過去のご質問

1. 道床噴泥（軌道材料、保守管理、工事・作業関係）

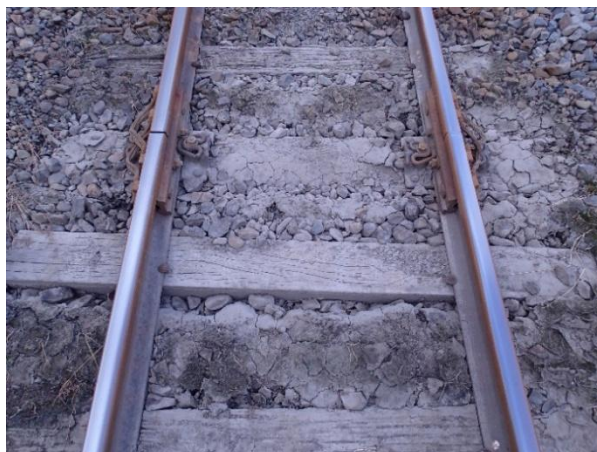
木まくらぎの PC まくらぎ化を進めているが、PC まくらぎ（3号）へ変更後、噴泥が頻発している。道床交換を行うなど対策を行っているが工事費が高く広範囲で行うことが困難である。安価で広範囲でできる対策や、噴泥を防止できる部材や PC まくらぎがあれば教えていただきたい。

噴泥の最大の原因は、バラスト（道床厚）が不足している箇所に木まくらぎよりも厚い PC まくらぎを敷設すると噴泥になりやすい。

雨水、地下水を軌道外に排水しないと噴泥は止められない。噴泥はこの3つがあると起きる。

この写真から見て、道床交換は有効だが、お金がかかるので、PC化する前にバラスト補充、つき固め、線路打上（20～30mm）して、道床厚を確保した上で、PCを敷設することが大前提である。

既に敷設した箇所は、バラスト補充、線路打上を実施して下さい。特にひどい箇所は道床厚部軌間内の土砂を撤去して、バラスト補充、つき固め、線路打上して下さい。

2. 道床噴泥（軌道材料、保守作業、工事・作業関係）

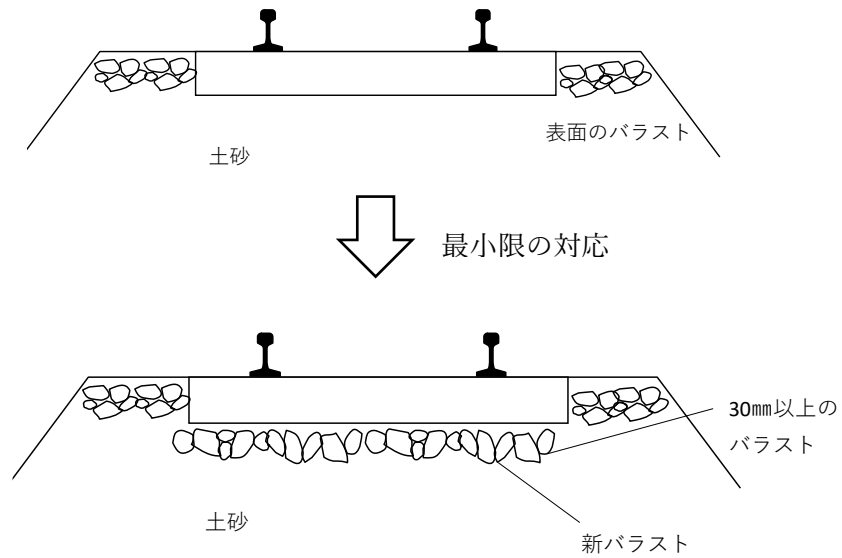
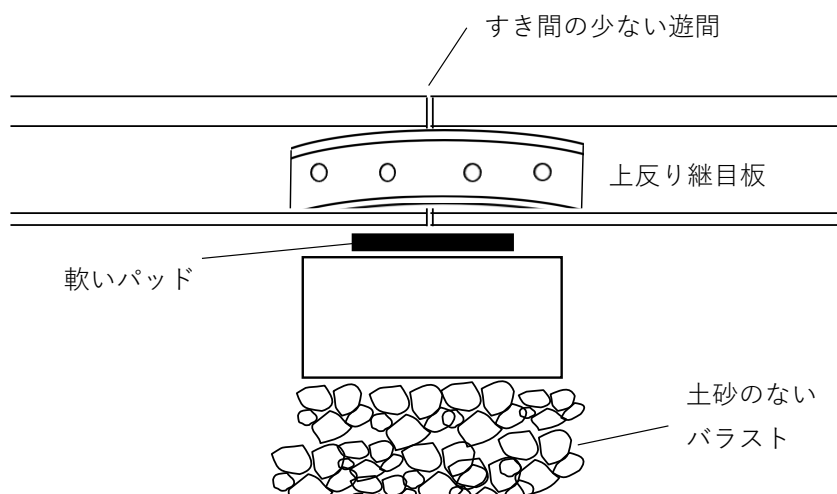
まくらぎ交換し、つき固めしたが、その後噴泥している。どのようにしたらよろしいでしょうか。

このうち、列車を除き、水を抜く、土砂を除去することで噴泥は止まります。写真を見ると道床肩が不足、軌道内の土砂が多い、排水が悪いと思います。

当面は、道床ふるい分け（肩線と軌間内）で土砂を撤去し、バラスト補充、線路こう上（つき固め）で噴泥は止められます。

この場合、排水を考えて、できれば線路こう上（最低 30 mm～50 mm）することが望ましい。

また、現場の状況から線路こう上できない場合、まくらぎ下に新バラスト 30～40 mmのものが敷き込みするようにつき固めすることが望ましい。

継目対策として低弾性パッド、加工継目板（上反りしたもの）の交換、バッターのレール削正、ふるい分け、バラスト補充、つき固めなどを実施する。

3. 道床噴泥（軌道材料、保守作業、工事・作業関係）

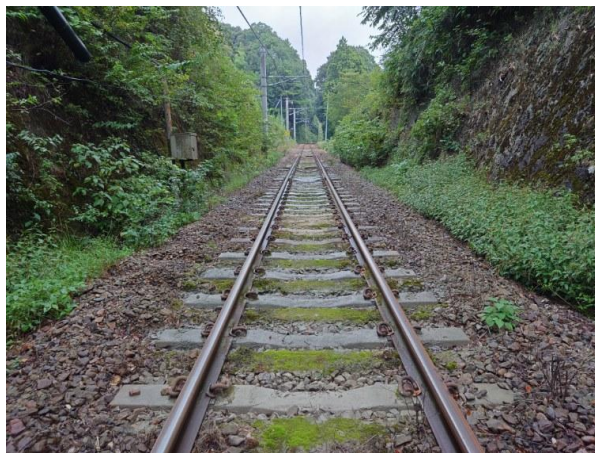
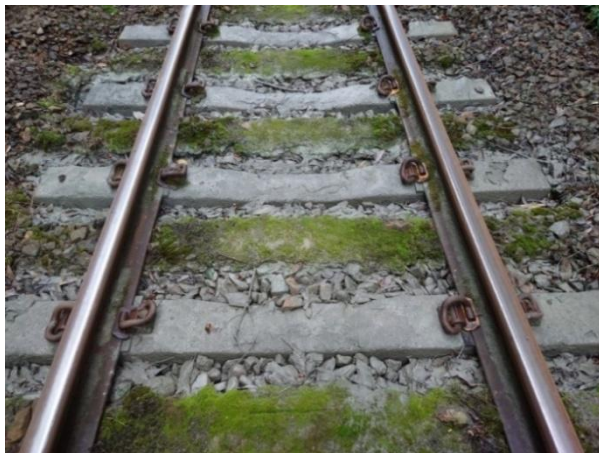
軌道検測車で繰り返し異常値が発生する箇所であり、常に噴泥がある。
道床修繕を行う予算もなく、異常値が発生しても異常値の除去のみの施工である。
長期的に見た場合、予算及び人員の少ない中での維持・管理の良い方法はないか？

もともとの道床は、土砂混入が多く（まくらぎ下面まで土砂が？）排水不良を起きている可能性があったものと推測します。

この噴泥は、切取区間であることも起因して、路盤＋道床＋排水不良による噴泥です。

対策としては、道床入れ換え、ふるい分け、つき固めが有効。かつ、必要により排水溝整備、施工基面の整備が必要。

7. レール（端部欠損）（検査、保守管理関係）

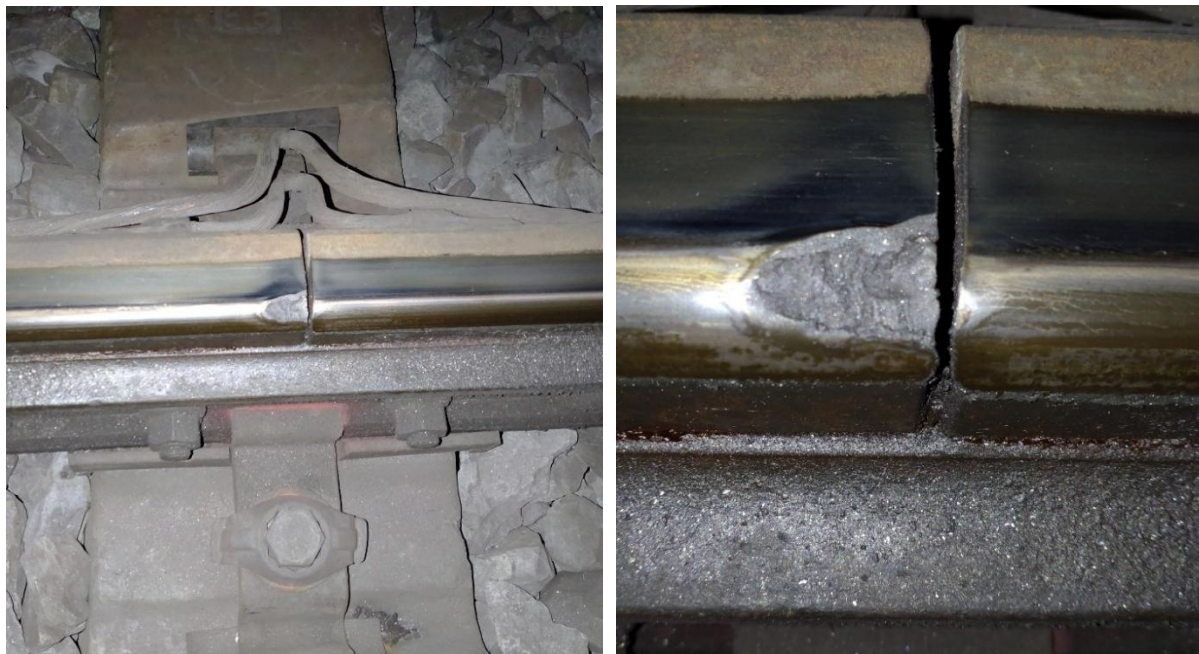
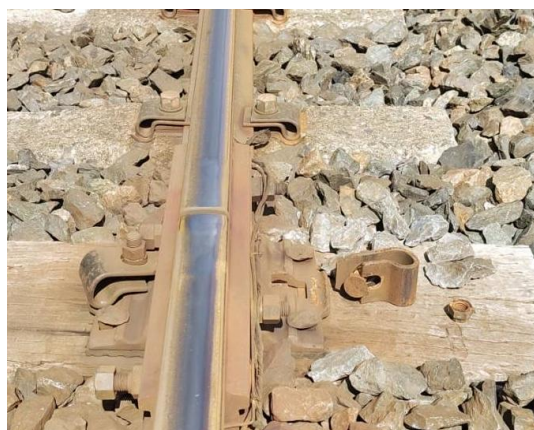
継目部のレールの欠損について、巡回時の注意点やレール交換実施の目安（どの程度変状が進行すればレール交換が必要か）についてご教示いただきたい。

遊間が過大、バッテリー、フローの発生で欠損に至り、そして端部疲労劣化で破端になったものと推測します。

基本は遊間管理（夏・冬で注油、トルクを 500kgf・cm、2500～300kgf・cm）をしっかりとやるほか、フロー、バッテリー（0.3 mm/m）を防止するため、継目部を平滑にするため削正する。

この状態では基本的にレールの部分交換 5m/を行い、遊間 0 mmハックボルト使用の継目板にするのが望ましい。

（応急的には、欠損部分 V カットし、肉盛溶接という方法もある。）

10. 締結装置（検査、保守管理、材料関係）

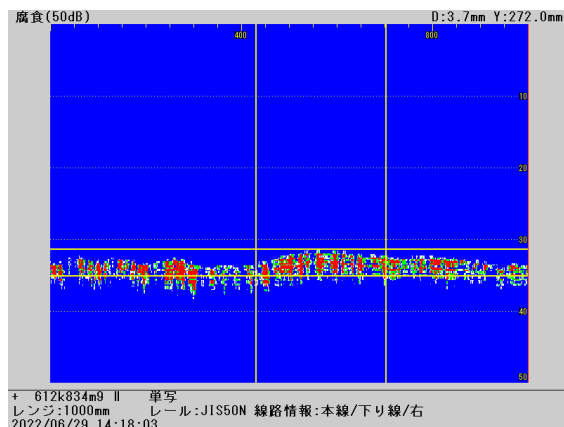
曲線半径 R400～R500 の急曲線部では締結装置に 6 号 9 形を使用しているが、締結装置の緩みが生じている。定期的な線路巡視で増し締めをしているが、緊締力が維持しづらい状況である。

PC 敷設から 50 年以上経ち、部材への影響は考えられるか。

最も懸念されるのが軌道パッドの劣化(7mmパッドが6.8～6.5mmとなっていたら劣化寿命、交換)、過去の調査、研究では、寿命は累積通トンで3～5億トンとされている。当該の現場の通トン、敷設年次から考えて交換を検討すべき時期と考えます。

一時的には、パッドの全数交換、締結ボルトの緩み止めの対策が有効と考えます。

15. レールおよび付属品（検査、保守管理、材料関係）

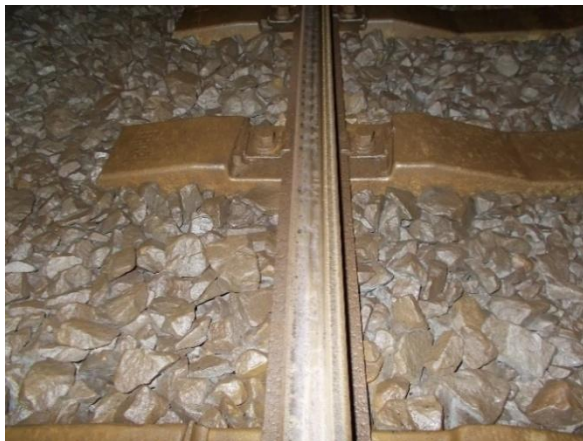
海岸沿いにある線路で塩害によりレールおよび付属品の腐食が著しく、対処に苦慮しています。タイププレート等は早めの交換を行っていますが、レール交換は予算の関係もあり、すぐには実施できない状況です。そこで、塩害対策についてどう対処されているかを事例があればご教授ください。

- ・ 定期的に洗浄
- ・ レール、締結装置類に錆止めペイントでの塗装（または、樹脂材でコーティング）

価格の問題もありますが、レール以外の締結部品は、亜鉛メッキなどを施した部材の試験、試行して見たらどうでしょうか。

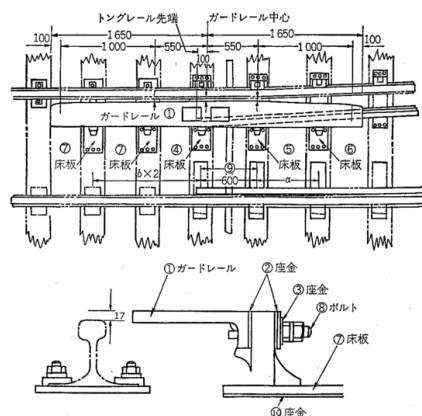
①事象	トングレール先端部及び中間部の摩耗
②実施した対策	分岐内の軌道整備を施工した後、部分交換を実施。(令和4年4月)交換後、令和5年4月には施工前と同じ位置からの摩耗が生じた。
③線路構造	
④線形	
⑤その他

20. 分岐器（クロッシングノーズ部のシェリング傷）（検査、保守管理、材料関係）

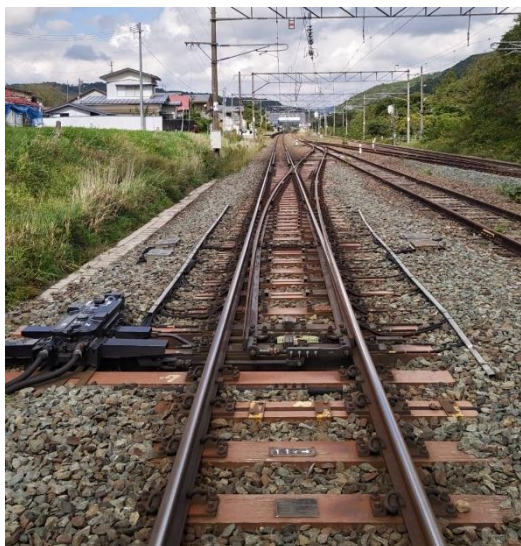
分岐器材料管理において、クロッシングノーズ部でシェリング傷が発生している。

新品敷設から6～10年程度で発生し、列車通トンからしても、損傷発生が早い傾向である。クロッシング部での損傷を発生させない方法はないか？

この傷は、おそらく空転傷だと思います。（シェリングではないと思います。）

2つやり方が考えられます。①メーカーと相談して現場での肉盛り溶接をしてもらえるか。②または交換となってしまいます。（この傷の深さ、欠損では溶接が難しい場合、交換）

本来、乗務員から空転の申告があった時点で検査、修繕の検討が必要です。無論、経費も含めて協議することになります。
